Emne: Befaring fv.715 - Klage på Reguleringsplan for Rødsjøkrysset - Krinsvatnet - oppsummering
Vedlegg:
 Heisann!

Viser til befaring i klagesak på reguleringsplan fv. 715 Rødsjøkrysset – Krinsvatnet (planID 505420200004) torsdag 8. april 2021.

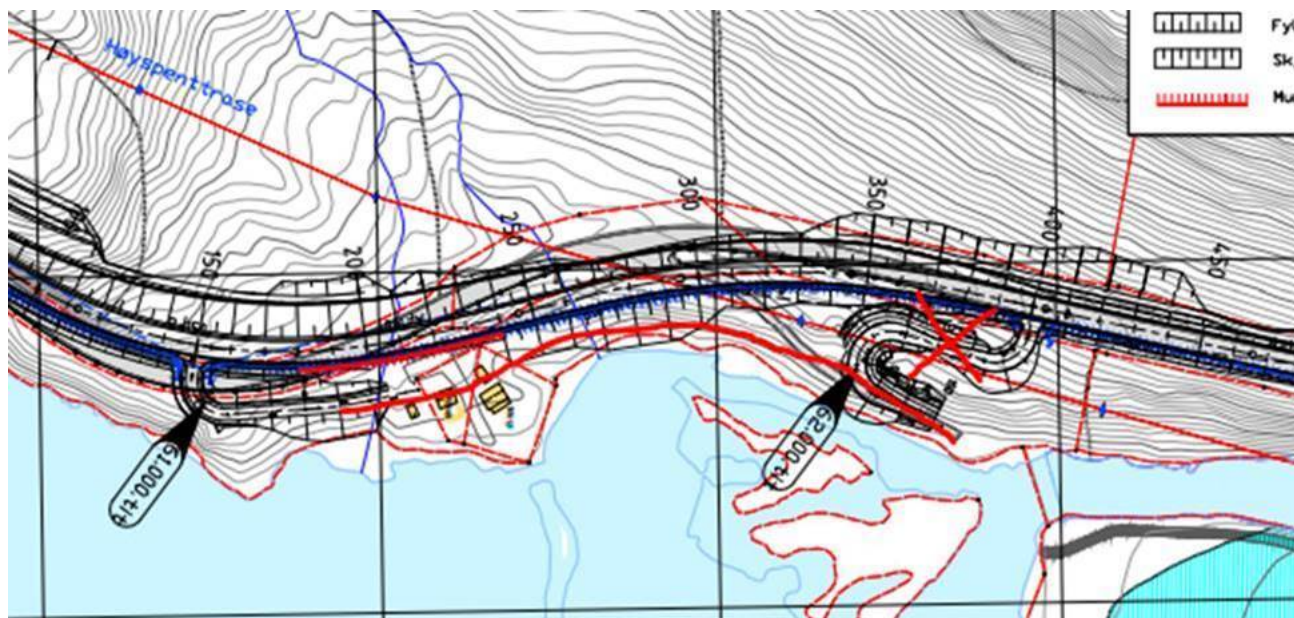
- en alternativ utforming av adkomst i sør.
- en parallell veg fra sør mot nord - mot kryssing av elv. Løsningen vil få utslag i elva/vannet (utenfor opprinnelig varslet planområde).
- å droppe en evt. adkomst i nord dersom de to andre punktene er gjennomførbare
 (Se grovskisse under)
